関原発第348号
2020年10月16日

高浜発電所原子炉施設保安規定変更認可申請書の補正について

高浜発電所原子炉施設保安規定変更認可申請書の補正内容

別添 高浜発電所原子炉施設保安規定

図 9 5 燃料貯蔵領域図

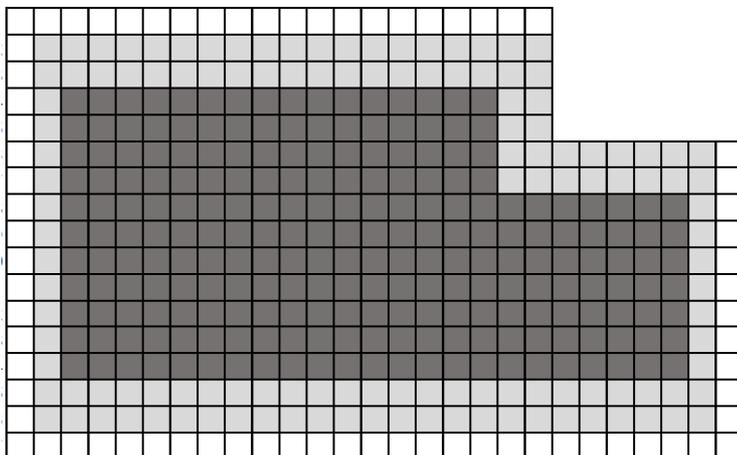
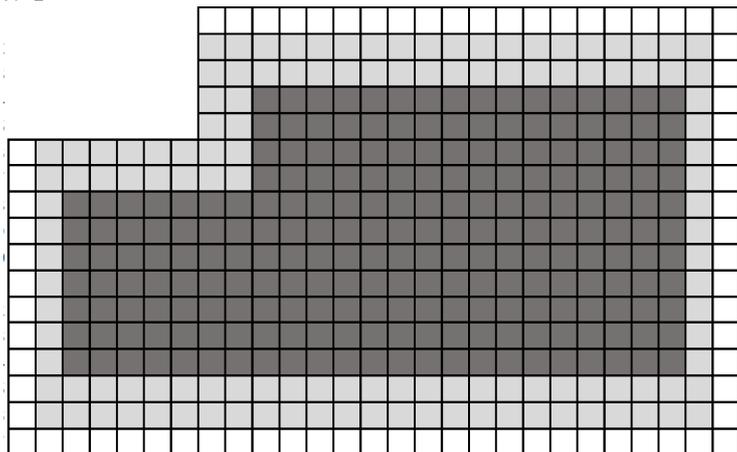
- (7) 使用済燃料ピットクレーン使用時の吊荷の重量および吊上げ上限高さを管理すること。
 - (8) 使用済燃料ピットに貯蔵する場合は、図95に示す未臨界が維持できることをあらかじめ確認している条件（初期濃縮度、燃焼度、使用済燃料ピット用中性子吸収体の有無および配置）に基づき移動することで、実効増倍率が不確定性を含めて0.98以下となることを確認し、管理すること（1号炉および2号炉のみ）。

1号炉及び2号炉において、燃料集合体最高燃焼度制限を引き上げた高燃焼度燃料（燃料集合体最高燃焼度 55,000MWd/t）を導入することに伴い、高燃焼度燃料の運用に係る記載を変更する。

図 1 2 1 原子力防災組織図

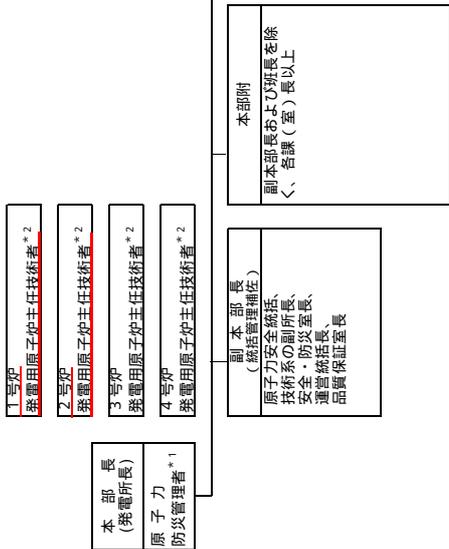
具体的には、保安規定第 1 2 1 条（原子力防災組織）の第 1 2 1 図（原子力防災組織図）にて、新たに 1 号炉及び 2 号炉の発電用原子炉主任技術者を追加する。

図30-1

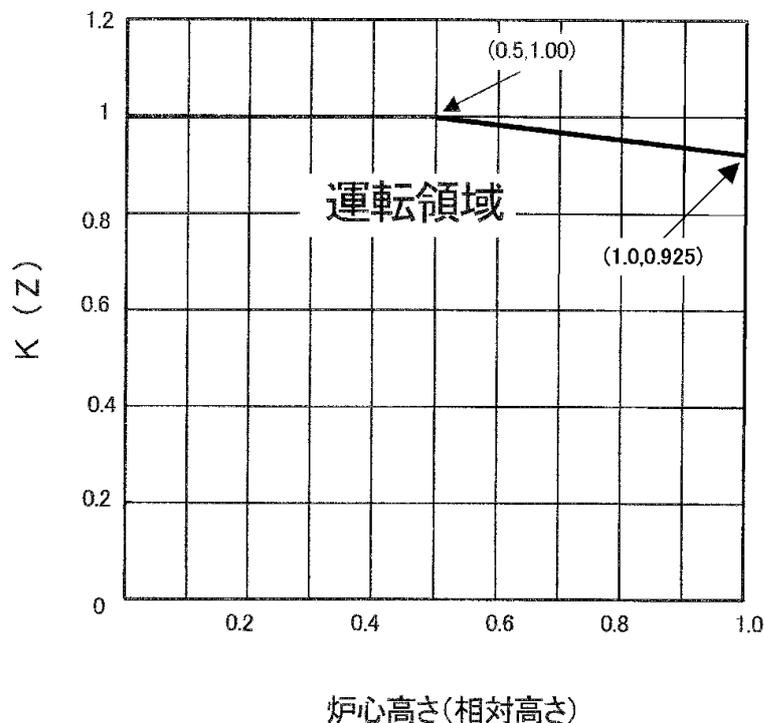
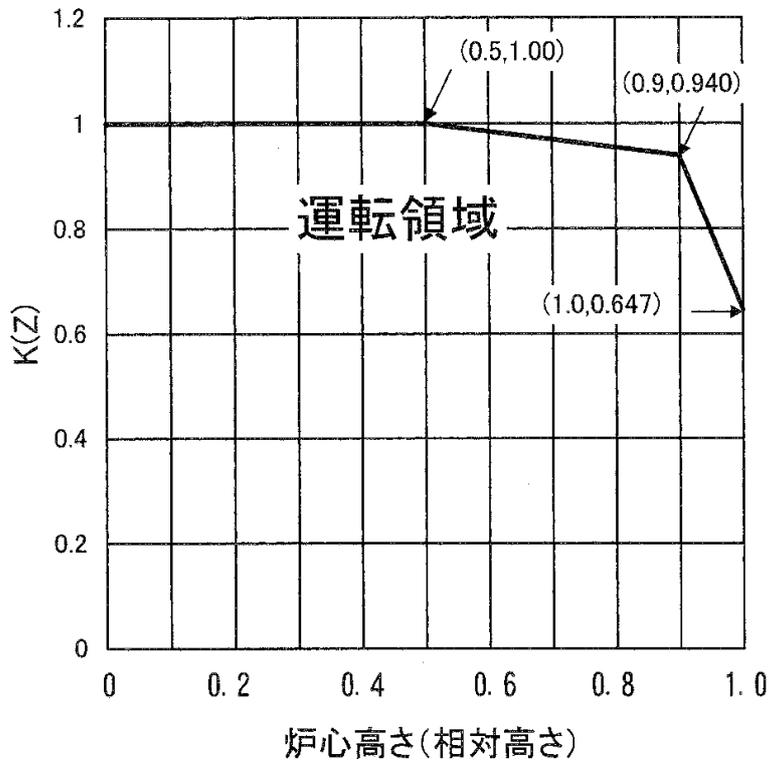
2. 第85条(重大事故等対処設備)のうち、原子炉下部キャビティ水位計に係る規定については、原子炉の運転モード5の期間における使用前検査終了日以降に適用する。
3. 第30条(熱流束熱水路係数($F_0(Z)$))における表30-1のうち1号炉および2号炉熱流束熱水路係数 $F_0(Z)$ および図30-1のうち1号炉および2号炉 $K(Z)$ 、第31条(核的エンタルピ上昇熱水路係数(F^N_H))における表31-1のうち1号炉および2号炉核的エンタルピ上昇熱水路係数 F^N_H 、第35条(DNB比)における表35-1のうち1号炉および2号炉DNB比、第51条(蓄圧タンク)における表51-2のうち1号炉および2号炉蓄圧タンクほう素濃度、第54条(燃料取替用水タンク)における表54-2のうち1号炉および2号炉燃料取替用水タンクほう素濃度、第58条(原子炉格納容器スプレイ系)における表58-2のうち1号炉および2号炉苛性ソーダ溶液量、第81条(1次冷却材中のほう素濃度 - モード6-)における表81-1のうち1号炉および2号炉1次冷却材中のほう素濃度、第85条(重大事故等対処設備)における表85-4のうち85-4-2炉心注水(1号炉および2号炉)アキュムレータほう素濃度、表85-14のうち85-14-3燃料取替用水タンク(1号炉および2号炉)ほう素濃度および第102条(放射性気体廃棄物の管理)における表102-1のうち放出管理目標値については、1号炉および2号炉における高燃焼度(55,000 MWd/t)燃料の原子炉内への初回装荷が両号炉ともに開始した日以降に適用し、それまでの間のうち、1号炉または2号炉における高燃焼度(55,000 MWd/t)燃料の原子炉内への装荷を開始する日までは別添の別紙-2により、それ以降は別添の別紙-3による。

1. 1号炉および2号炉のうち高燃焼度 (55,000 MWd/t) 燃料を装荷する号炉

2. 1号炉および2号炉のうち高燃焼度 (55,000 MWd/t) 燃料を装荷しない号炉、3号炉および4号炉
